## **LPN-02-OBRAS-UNA-PINPROS-2016**

### **RESPUESTAS A CONSULTAS SOBRE EL PROCESO DE LICITACION**

#### **RESPUESTAS Y ACLARACIONES #1**

**PLANTA DE PRETRATAMIENTO SITIO DE LAGUNAS**  
ESCALA = 1:50

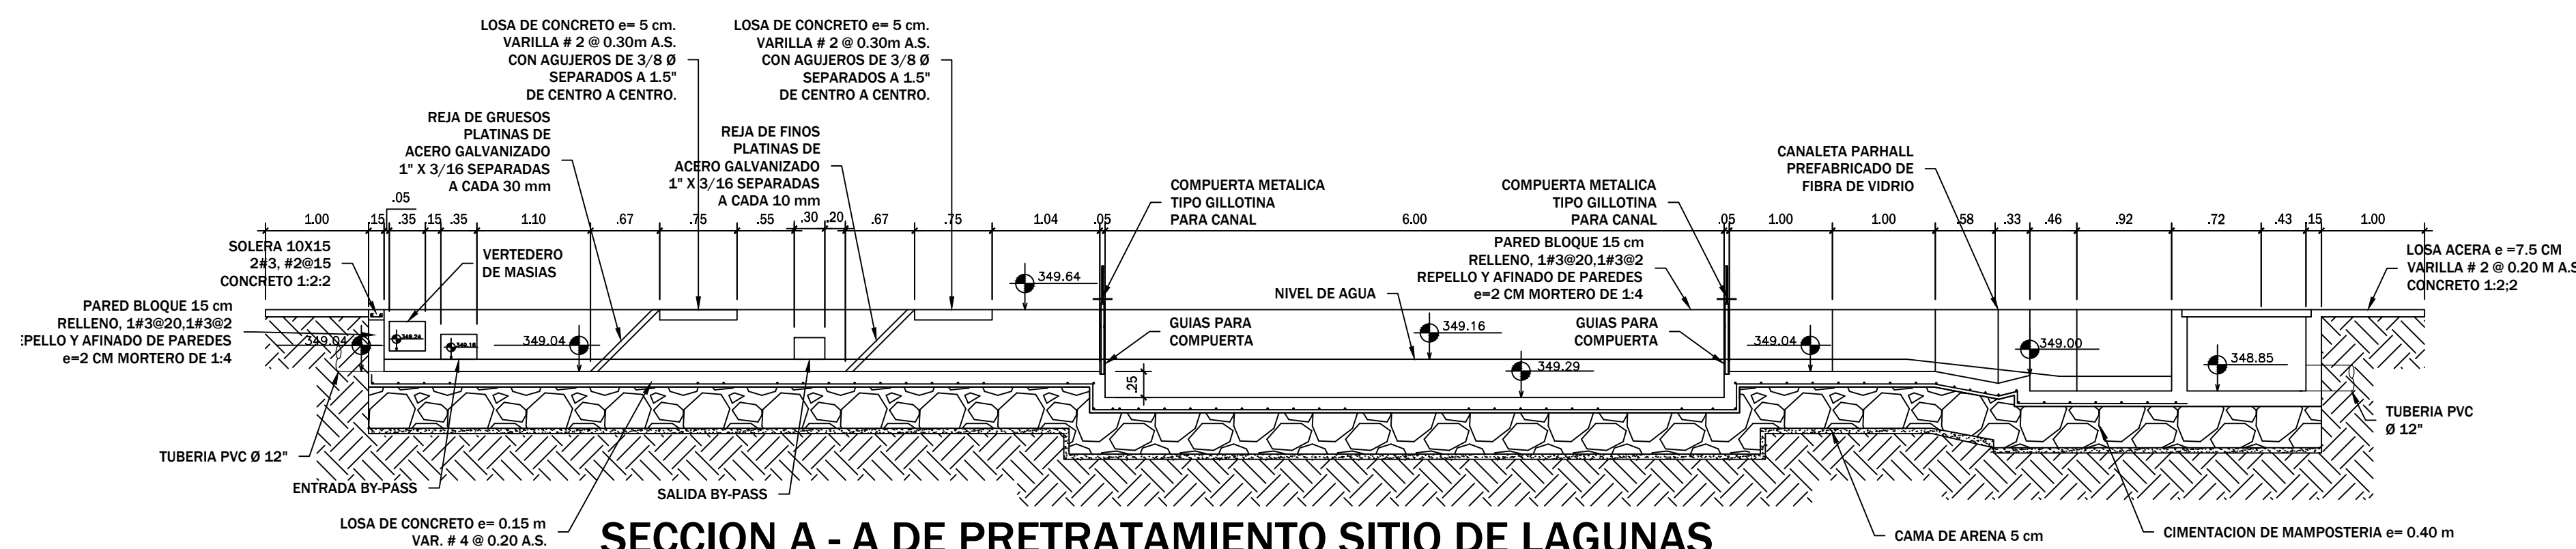
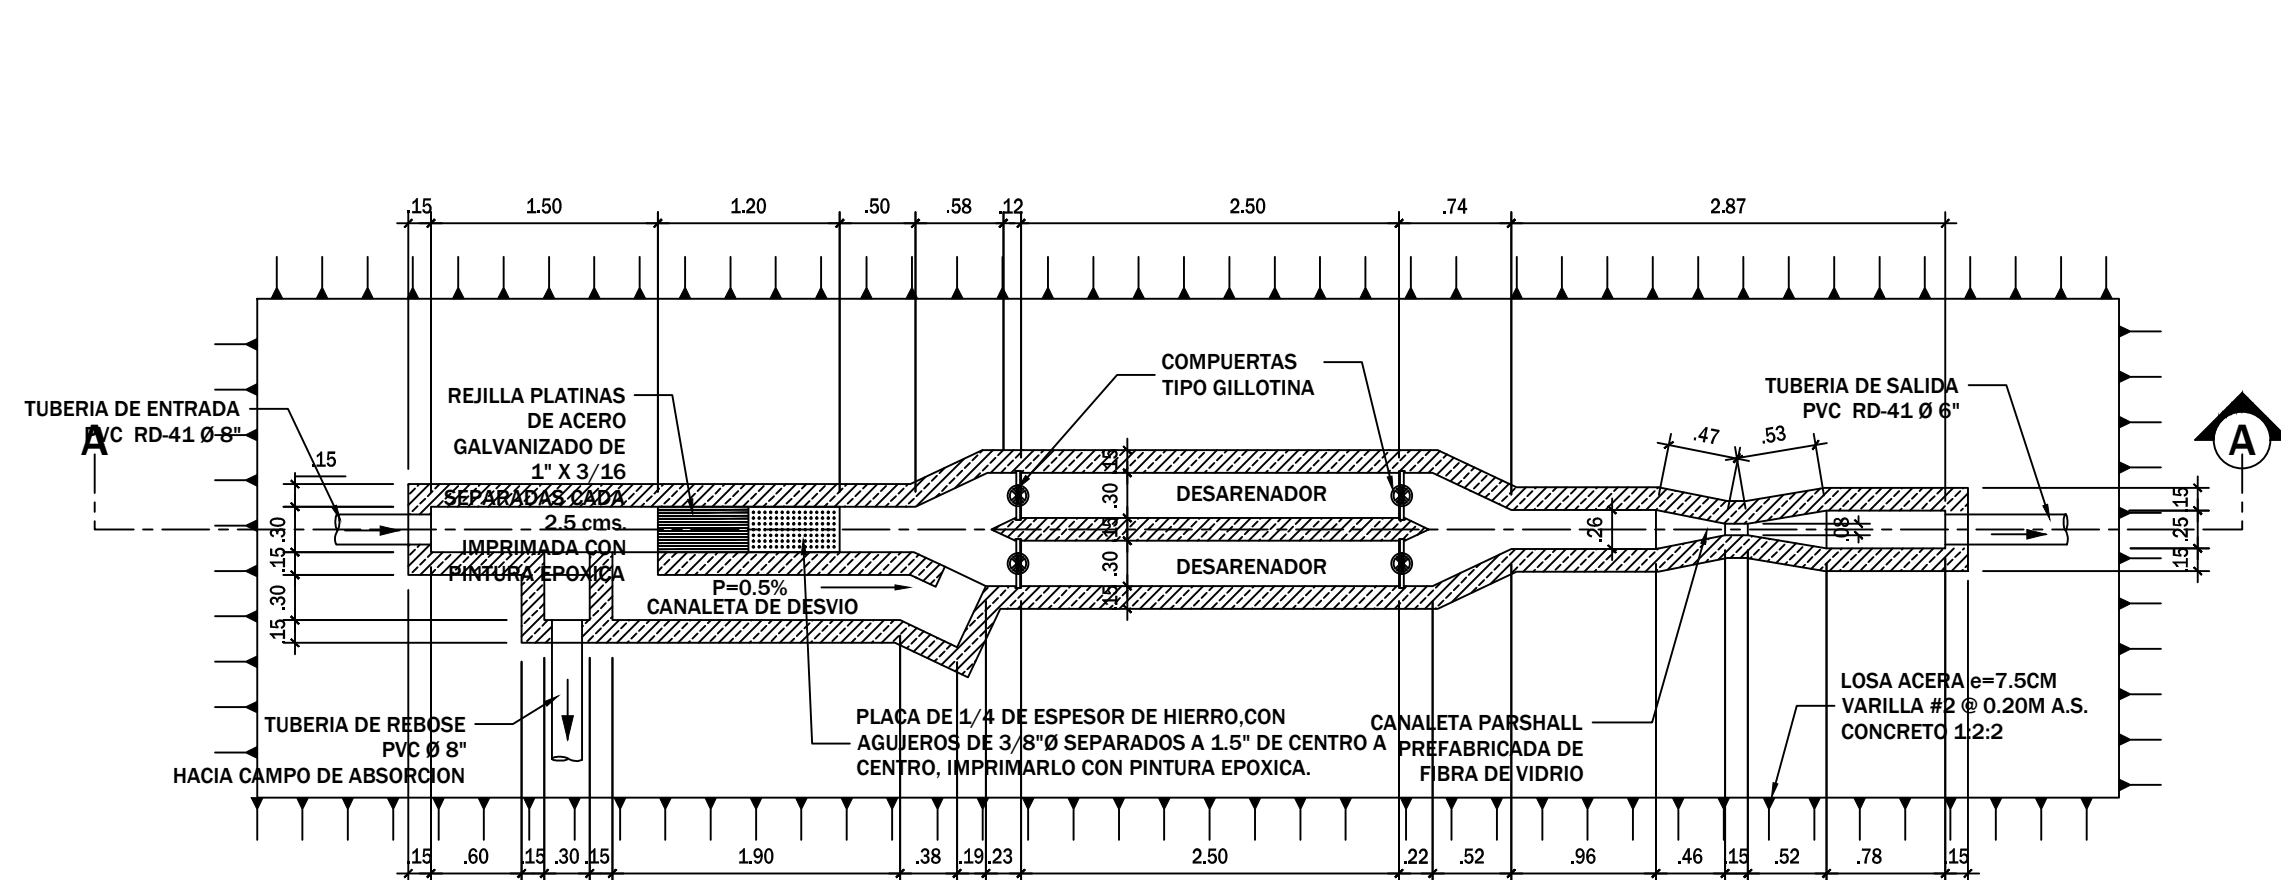
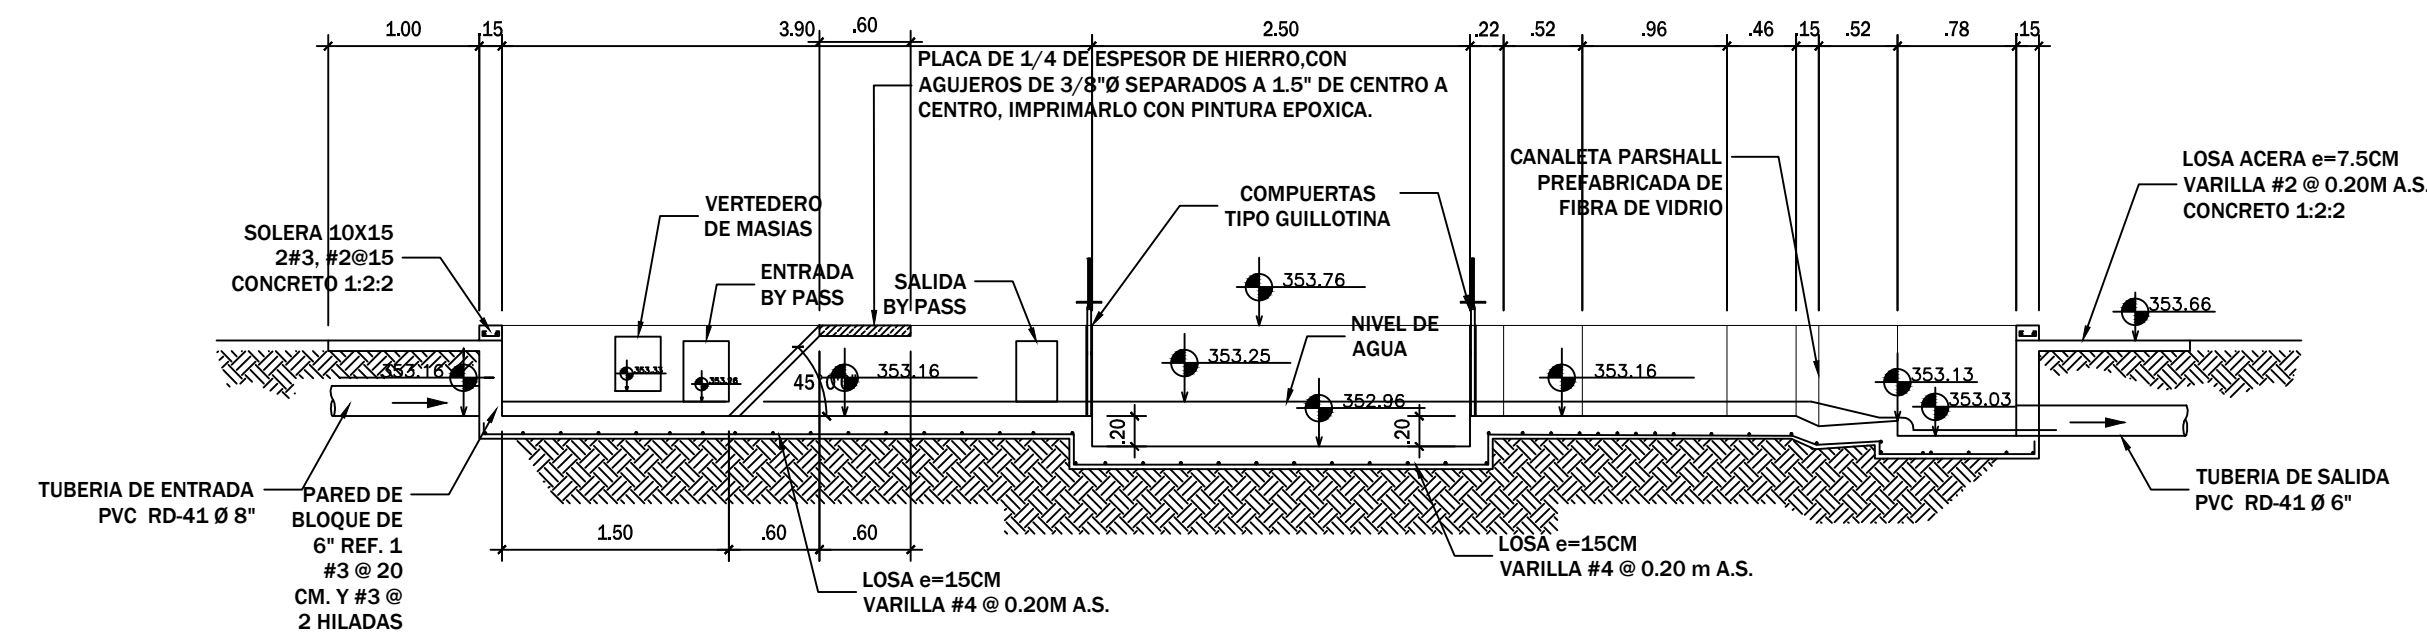
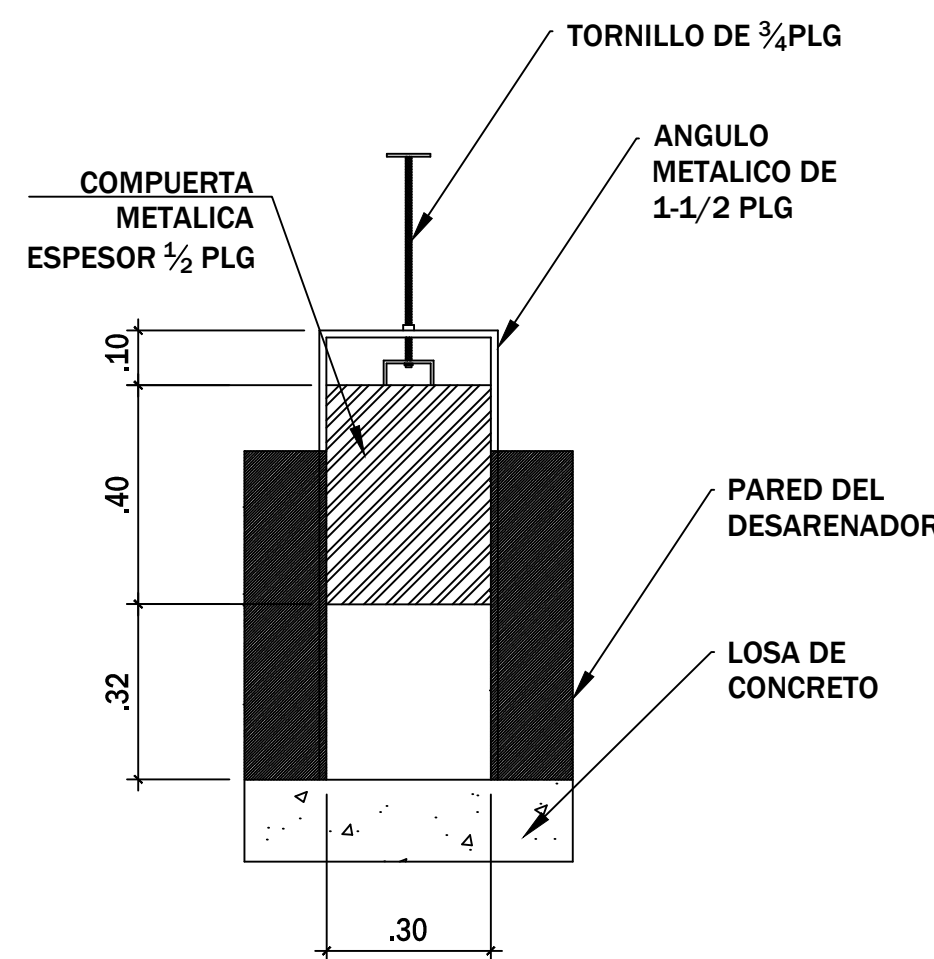
**30. Favor enviar detalle de los ítem 1.10 y 1.11, que tipo de metal tiene que ser o si deben de ir pintado con algún anticorrosivo especial?**

**31. Favor enviar detalle de los ítem 1.12, 1.13 y 1.14.**

**32. Favor enviar detalle de ítem 1.19 rejilla en vertederos BY-PASS.**

R// Se adjunta detalle de Compuertas Metálica tipo guillotina en Plano #04C. En éste también se agregan detalles de elevaciones en los desarenadores.

R// Se adjunta detalle de rejillas en en Plano #04C.

R// Se adjunta detalle de rejilla en nuevo plano #04C.
